**S.S. 675  
UMBRO - LAZIALE**

SISTEMA INFRASTRUTTURALE  
DEL COLLEGAMENTO DEL  
PORTO DI CIVITAVECCHIA CON  
IL NODO INTERMODALE DI ORTE  
TRATTA MONTE ROMANO EST -  
CIVITAVECCHIA  
1° STRALCIO TRATTA MONTE  
ROMANO EST - TARQUINIA

**PROGETTO ESECUTIVO - APPALTO INTEGRATO RM07/23**

<p>TITOLO ELABORATO</p>	<b>RELAZIONE DI OTTEMPERANZA - PRESCRIZIONI</b>			
<p>CODICE SIL</p> <p><b>A T N O R M 0 0 1 6 6</b></p> <p>CODICE PROGETTO</p> <p><b>D P R M 0 3 6 6 E 2 3 0 1</b></p>		<p>NOME FILE</p> <p>A002-T00EG00GENRE03_B.dwg</p> <p>CODICE ELAB.</p> <p><b>T 0 0 E G 0 0 G E N R E 0 3</b></p>		<p>REVISIONE</p> <p><b>B</b></p>	<p>SCALA:</p> <p>-</p>
<b>C</b>					
<b>B</b>	REVISIONE		Marzo 2024	Ing.S.Romagnoli	Ing. F. Bajetti
<b>A</b>	EMISSIONE		Novembre 2023	Ing.S.Romagnoli	Ing.F.Bajetti
REV.	DESCRIZIONE		DATA	REDATTO	VERIFICATO
					APPROVATO

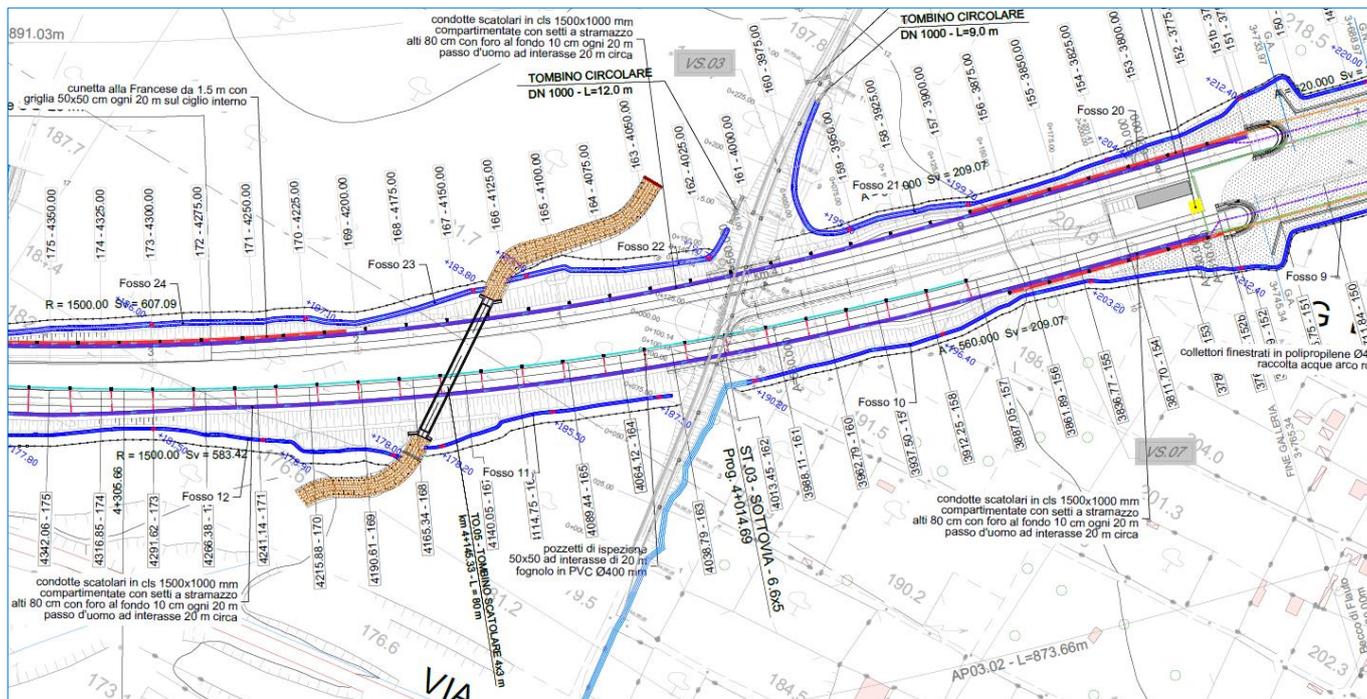
GLI ATTRAVERSAMENTI PREVISTI, CHE SONO STATI CORRETTAMENTE DIMENSIONATI UTILIZZANDO COME RIFERIMENTO PROGETTUALE IL Tr 200 ANNI, SIANO REALIZZATI SENZA RESTRINGERE IN ALCUN MODO LA ATTUALE SEZIONE DI DEFLUSSO E PONENDO IN OGNI CASO LE SPALLE O LE PILE DI SOSTEGNO ESTERNAMENTE ALLE AREE GOLENALI DEI CORSI D'ACQUA ATTRAVERSATI. INOLTRE, IL FRANCO IDRAULICO DOVRÀ ESSERE VALUTATO DALLA AUTORITÀ IDRAULICA COMPETENTE PER TERRITORIO, IN QUESTO CASO LA PROVINCIA DI VITERBO.

Il progetto definitivo prevede poi numerose inalveazioni protette con materassi tipo reno. In particolare sul lato Tarquinia sono presenti due interferenze con il reticolo risolte con tombinature scatolari.

Quella più a ovest attraversa dapprima la viabilità VS04 (tombinatura TO.06) e successivamente l'asse principale (Tombinatura TO.07). Viene anche previsto il rifacimento del tombino della S.S.1bis esistente (Tombinatura TO.10)

L'acqua raccolta dai fossi a monte della S.S.675 e della VS.04 sono poi convogliati a valle della S.S.1 bis attraverso la tombinatura TO.08.

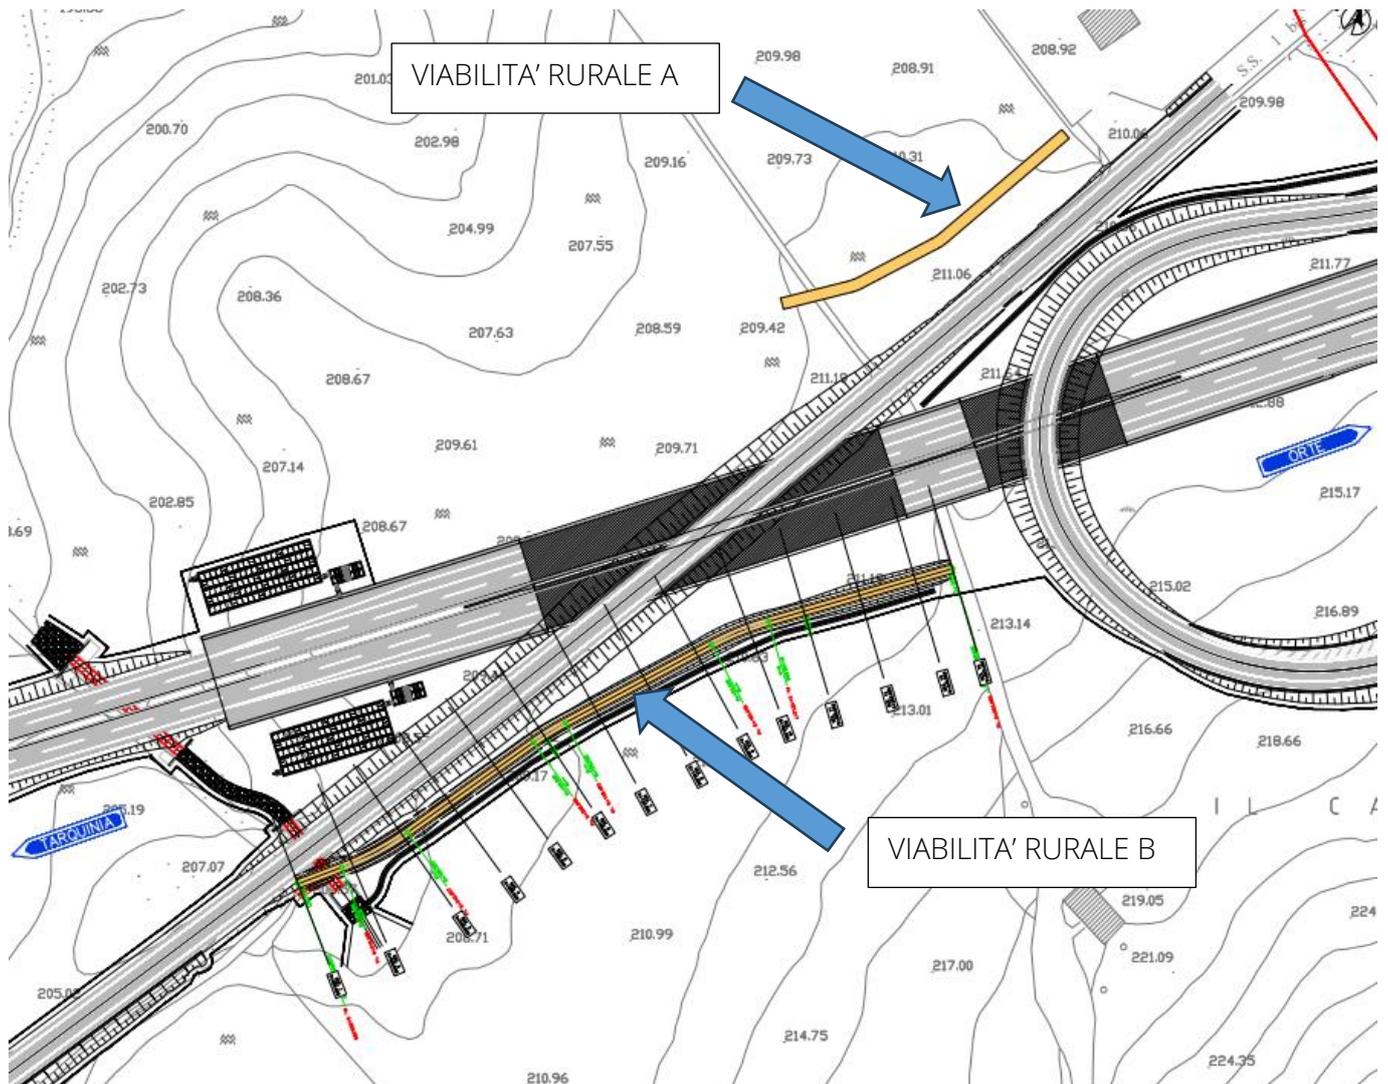
LO STUDIO DI UN PIANO DI VIABILITÀ RURALE FINALIZZATO AL REGOLARE FUNZIONAMENTO DELLA STESSA SIA DURANTE L'ESECUZIONE DEI LAVORI CHE A LAVORI ULTIMATI

In fase di progetto esecutivo, a seguito delle modifiche che sono state apportate al progetto è stato necessario anche la rivalutazione delle viabilità rurali per l'accesso ai fondi che vengono intaccati dal progetto della nuova SS675. Si è proceduto con l'aggiornamento delle viabilità rurali a tergo del rilevato stradale, consentendo così l'accesso ai fondi.

Un primo riammaglio è stato quello in corrispondenza di via della Madonnella, dove negli appezzamenti adiacenti, con la realizzazione della nuova viabilità principale, non veniva più garantito l'accesso ai suddetti fondi. Pertanto è stata realizzata una viabilità rurale parallela al fosso di guardia, esterna alla zona oggetto di intervento

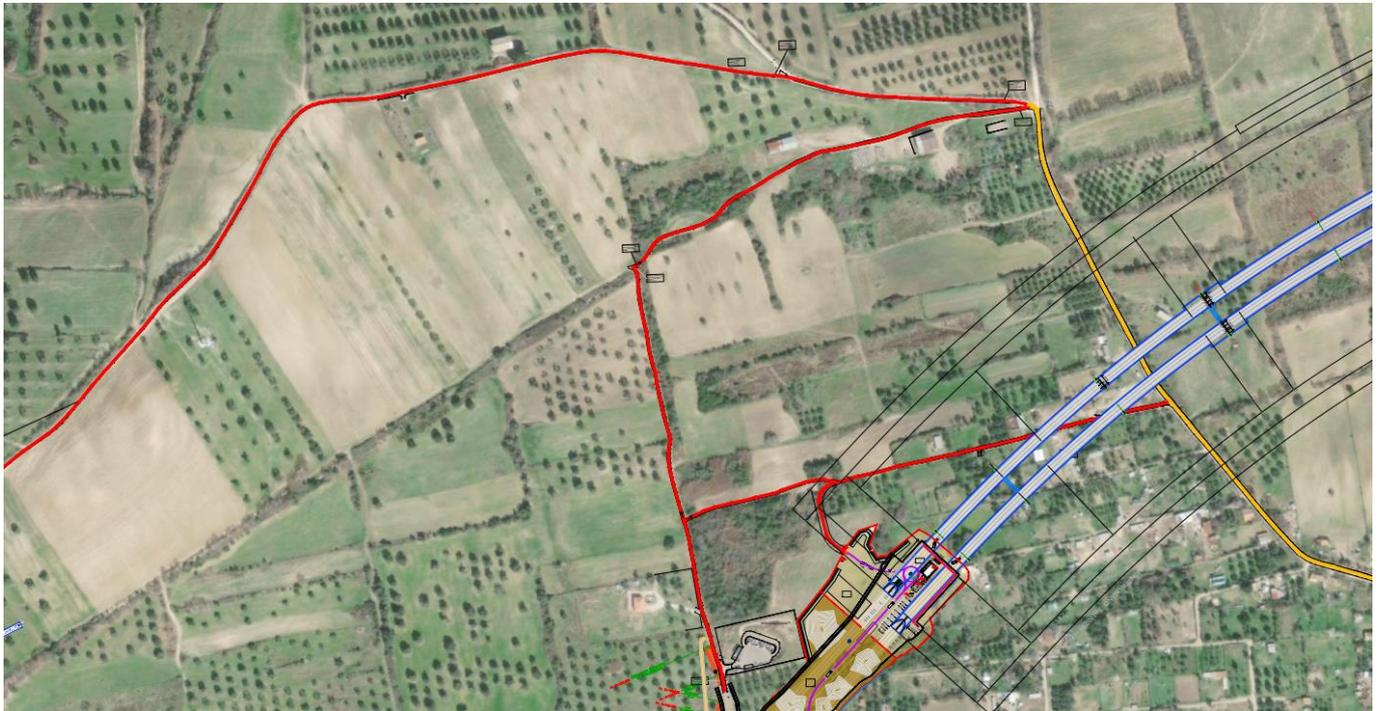
STUDIO DI UNA CANTIERIZZAZIONE (VIABILITÀ DI CANTIERE) TALE CHE NON SI PRODUCANO INTERFERENZE TRA I MEZZI D'OPERA DESTINATI AL TRASPORTO DELLE TERRE E DIRETTI AL SITO AS01 ED I MEZZI PRIVATI E COMUNALI DIRETTI ALL'ISOLA ECOLOGICA. IL TRANSITO DEI MEZZI DI CANTIERE DIRETTI AL SITO AS01 DOVRÀ AVVENIRE SU SPECIFICHE PISTE DI CANTIERE, DA REALIZZARSI LUNGO IL SEDIME DEL TRACCIATO DELLA S.S. 675, E SULLA VIABILITÀ TEMPORANEA A SCAVALCO DELLA VIA CHE INNESTANDOSI DALLA S.S. 1 BIS CONDUCE ALL'ISOLA ECOLOGICA COMUNALE

Durante lo sviluppo del progetto esecutivo è stata sviluppata una viabilità alternativa che consentisse la separazione dei flussi privati da quelli di cantiere in uscita dall'area stoccaggio terre. Il nuovo layout dell'area di stoccaggio in corrispondenza dell'imbocco ovest della galleria naturale è riportato nello stralcio planimetrico seguente.

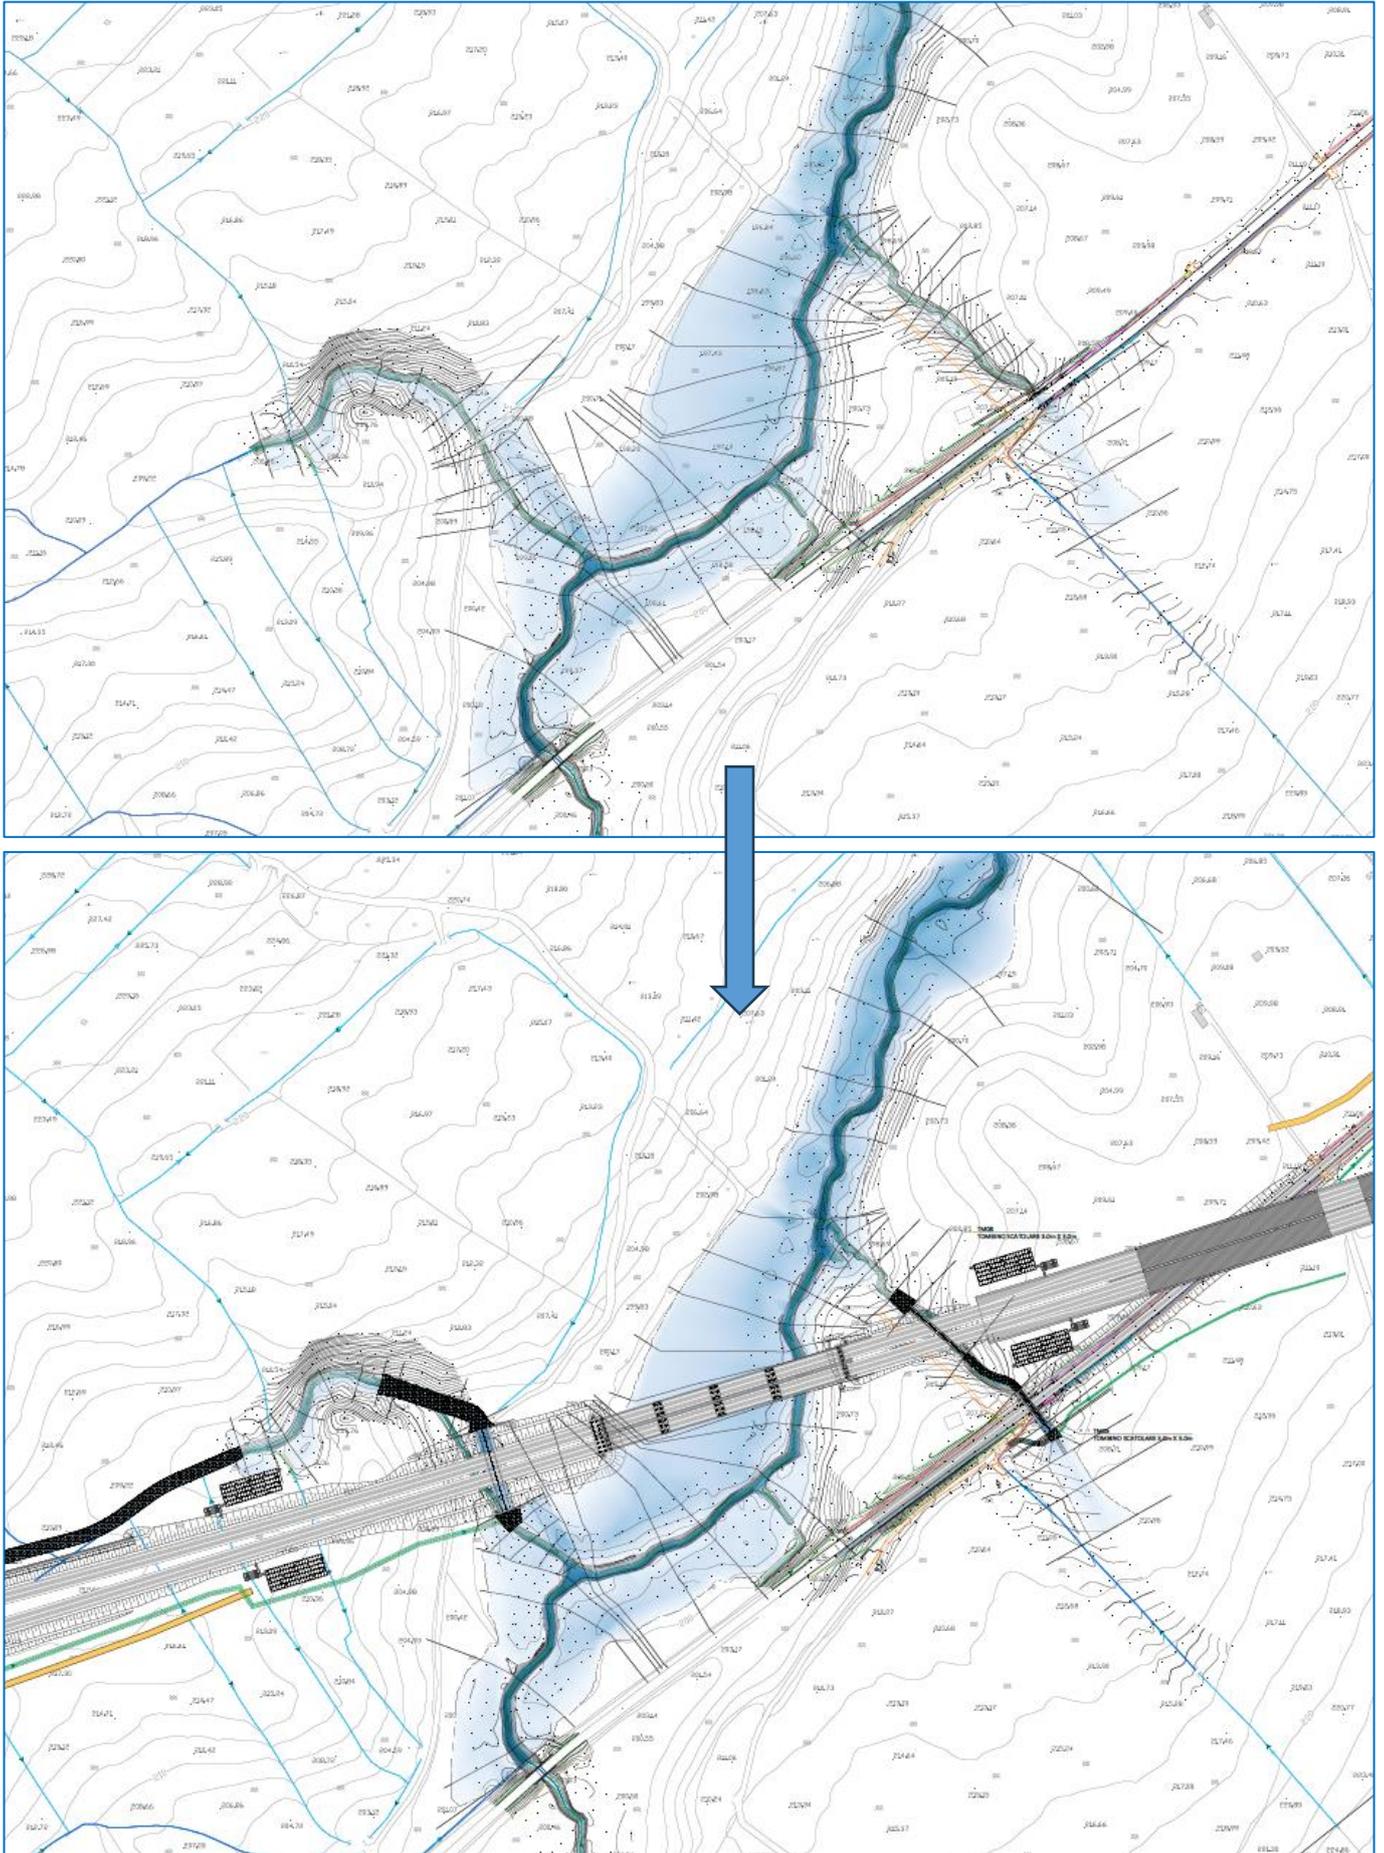
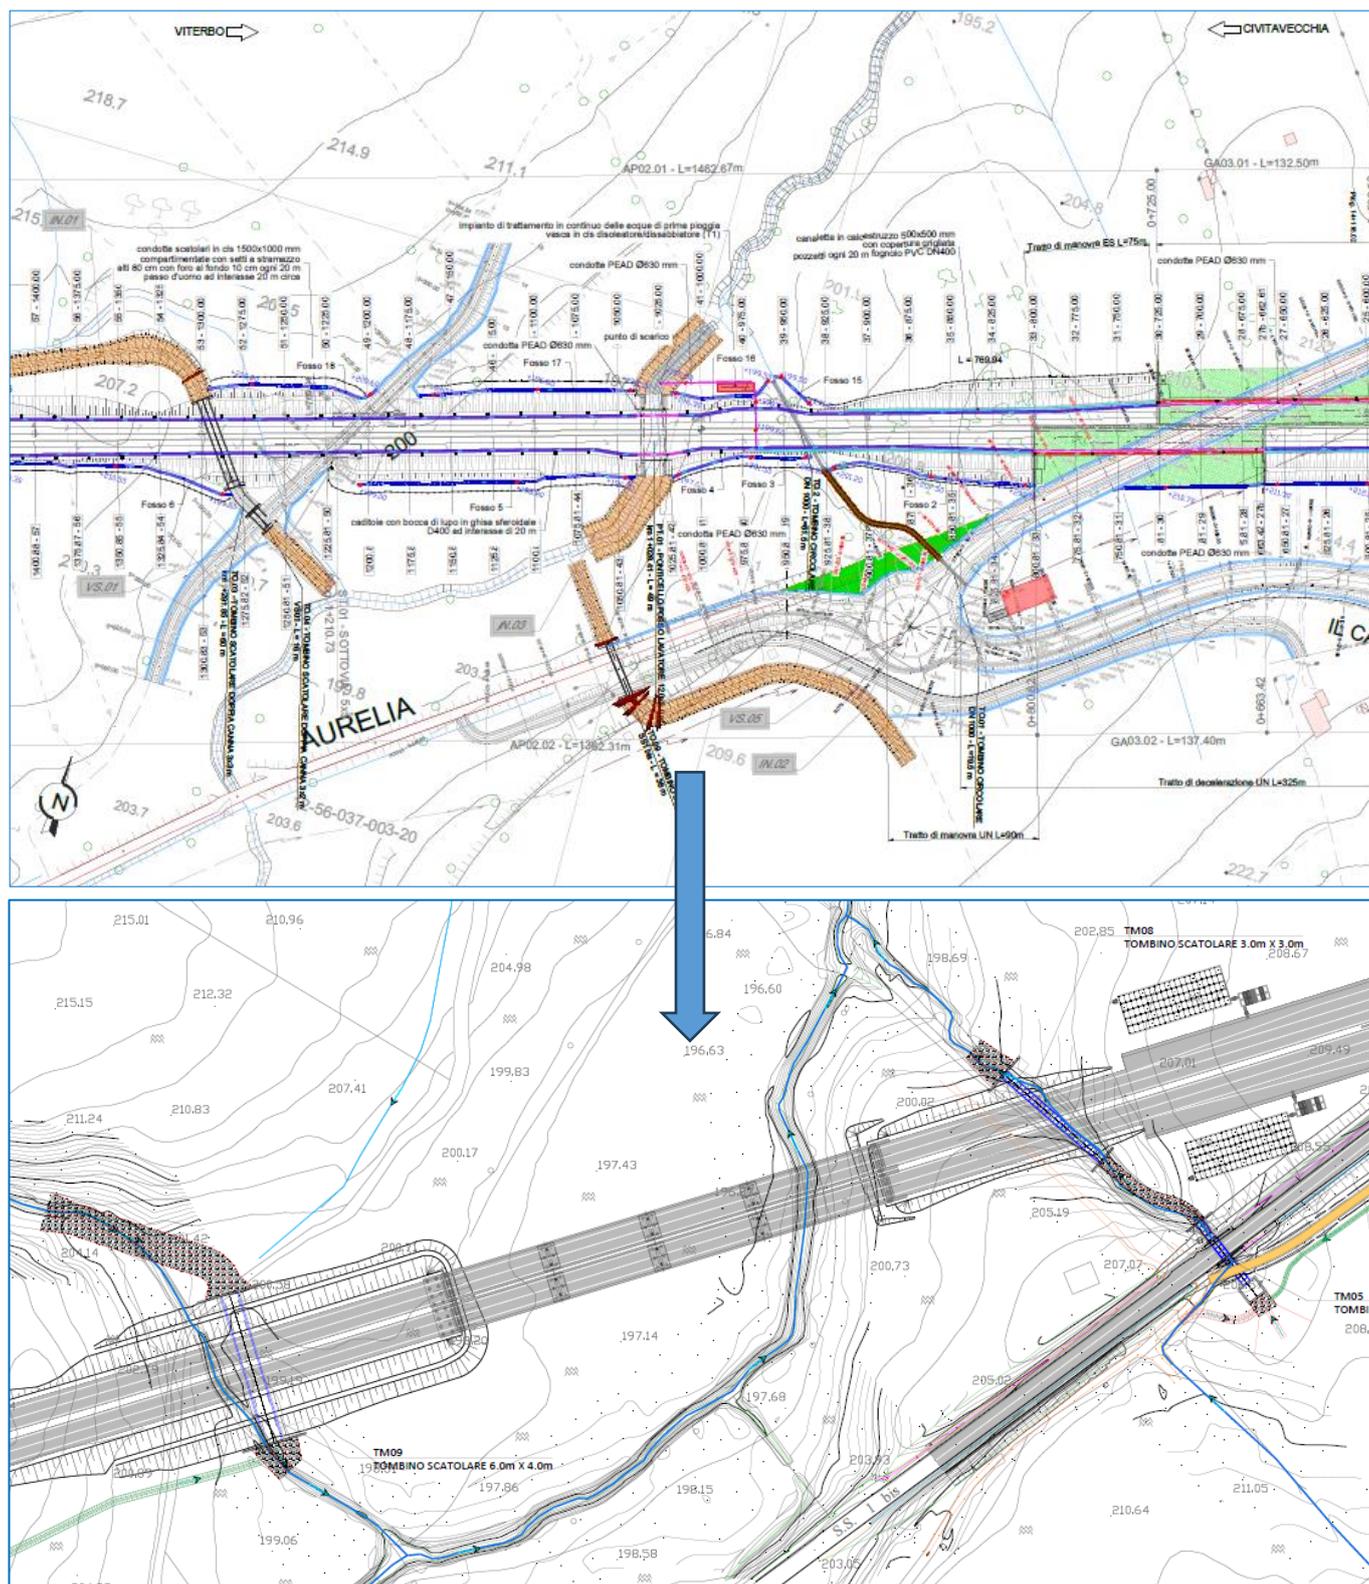
NELLA FASCIA DI RISPETTO DEL CORSO D'ACQUA DOVRÀ ESSERE IL PIÙ POSSIBILE SALVAGUARDATA LA VEGETAZIONE RIPARIALE ESISTENTE.

Riprendendo quanto descritto all'interno del Paragrafo 2.1 - PRESCRIZIONE N.01, la nuova configurazione dell'infrastruttura oggetto di intervento, ossia a seguito dello spostamento di 10 metri dell'asse verso sud e dell'innalzamento della livelletta iniziale dello svincolo di Monteromano Est di circa 4 metri, ha consentito l'inserimento di un viadotto di 170 metri al di sopra del Fosso del Lavatore (sempre nel rispetto del franco libero), evitando l'interferenza diretta plano-altimetrica con l'alveo del Fosso del Lavatore.

Tale viadotto è stato studiato per assicurare il transito dell'alveo del fosso Lavatore senza ricorso a protezioni di alveo o modifiche della quota (come invece previsto nel progetto definitivo).

Inoltre la lunghezza del viadotto p stata determinata per assicurare la non interferenza con la limitrofa area golenale di esondazione duecentennale (la quale si sviluppa essenzialmente in sinistra idraulica del Fosso Lavatore) .

L'opera è quindi di fatto "trasparente" dal punto di vista idraulico rispetto allo stato attuale.

Il viadotto per tutto il suo sviluppo minimizza altresì l'impronta a terra del corpo stradale riducendo in modo sostanziale l'interferenza con tutte le fasce dei corsi idrici minimizzando gli impatti cantieristici e post-operam. Come si nota dal raffronto tra PD sopra e PE sotto l'interferenza con le aree a ridosso del Lavatore è+ stata significativamente ridotta
